019583 / KKP – Construction d'un établissement d'hébergement pour personnes âgées dépendantes (EHPAD) de 120 logements sur le site du Pratel à Auray (56)

Conformément à l'article R. 122-3 du code de l'environnement, le service d'appui à l'Autorité en charge des examens au cas par cas préalable à la réalisation éventuelle d'une évaluation environnementale dispose d'un délai de 15 jours pour vous demander de compléter votre dossier. Aussi, à cette fin, je vous saurais gré de bien vouloir m'indiquer les éléments suivants :

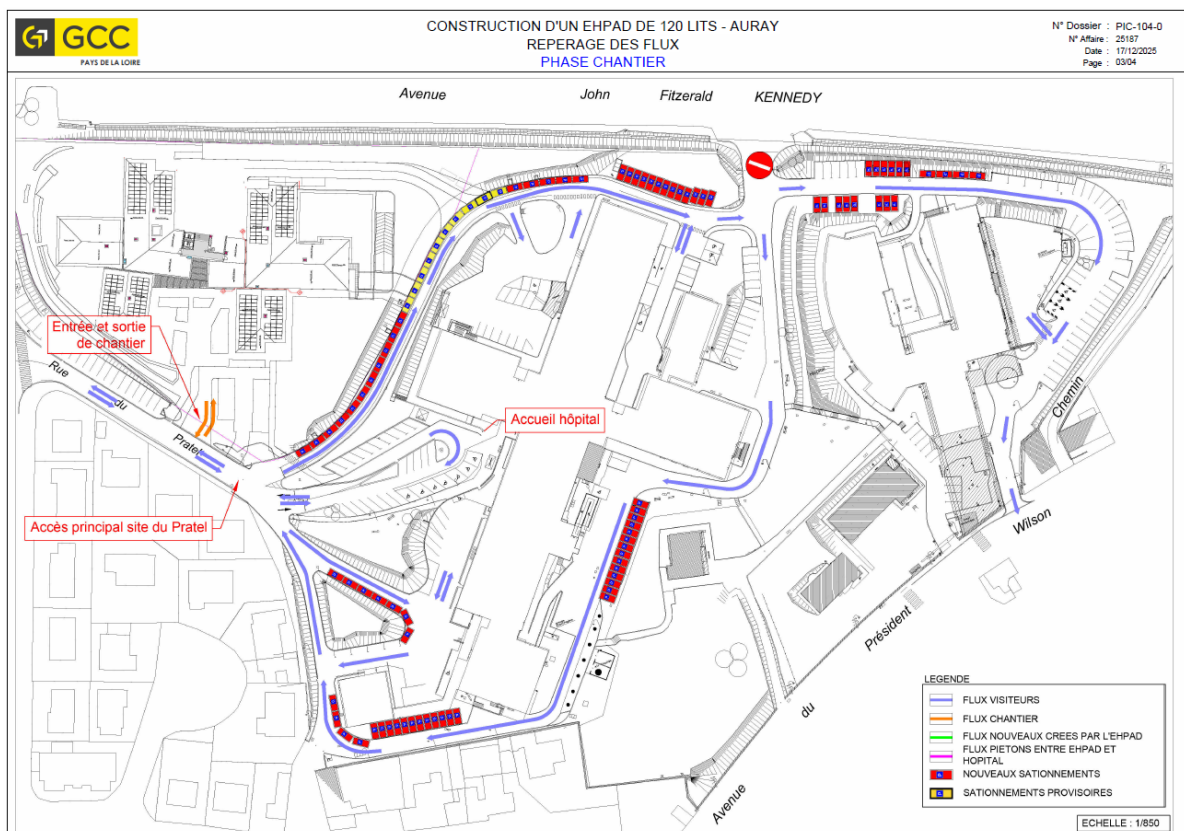
6) Quelles mesures seront prises pour limiter les nuisances (sonores, circulation) pour les résidents et les usagers en phase de chantier ?

Le paragraphe 4.3.6 page 35 de l'annexe 10 mesures et impacts, décrit les mesures prises en chantier pour limiter les nuisances.

Les nuisances de chantier ont été identifiées :

1. En phase démolition (concerne un petit bâtiment en entrée de site) et en phase de terrassements, par :
 - La maîtrise des émissions de poussières
 - La maîtrise de la pollution de l'air
 - La maîtrise des nuisances sonores et vibratoires avec la mise en place des moyens techniques adaptés
 - La Sensibilisation du personnel et la mise en place d'un plan de contrôle.
2. Pendant les phases Gros œuvre et CES, par :

- La Communication et information du personnel et des utilisateurs
- La Réduction des nuisances par un plan identifiant les sources, en adaptant les moyens techniques et en réalisant un suivi des indicateurs préétablis.

Concernant les flux véhicules en phase chantier :

- le chantier disposera d'un accès séparé de l'accès du site de l'hôpital (selon plan joint)
- il sera mis en place un planning de livraisons de chantier, sur certains créneaux variables en fonction de l'avancement du chantier permettant de limiter le flux de véhicules accédant au chantier
